**RESOLUCION No. 130 DEL 25 DE ENERO DE 2024**

**"POR MEDIO DEL CUAL SE NIEGA UN PERMISO DE VERTIMIENTO DE AGUAS RESIDUALES DOMÉSTICAS PARA UNA (1) VIVIENDA QUE SE PRETENDE CONSTRUIR EN EL PREDIO DENOMINADO 1) LA MARIA UBICADO EN LA VEREDA LA PALMERA DEL MUNICIPIO DE FILANDIA (Q) Y SE ADOPTAN OTRAS DISPOSICIONES"**

#### **"CONCEPTO TÉCNICO PARA TRÁMITE DE PERMISOS DE VERTIMIENTOS CTPV - 414 - 2023**

Imagen 2. Esquema corte de Tanque Séptico y FAFA.

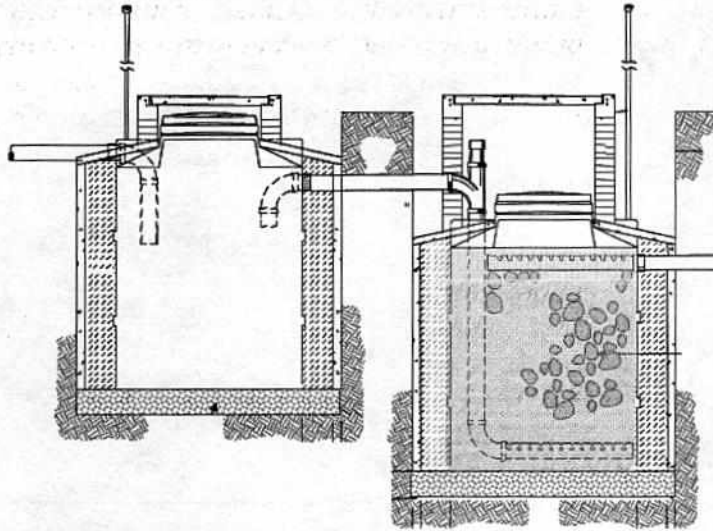
**Tanque séptico:** En memoria de cálculo y planos se muestra que el tanque séptico a construir posee un volumen útil 3400 litros y sus medidas constructivas serán de 1.7 metros de altura útil y borde libre de 0.28 metros, 0.99 metros de ancho y 1,98 metros de longitud.

**Filtro Anaerobio de Flujo Ascendente FAFA:** Está diseñado en mampostería, posee un volumen útil de 2160 litros, y sus dimensiones primer compartimiento serán del FAFA son 1.8 metros de altura útil, 1.0 metro de ancho y 1.2 metros de largo.

infiltración es de  $18.09\text{m}^2$ , con dimensiones del pozo de absorción de altura de 3.2m y diámetro de 1.8m.
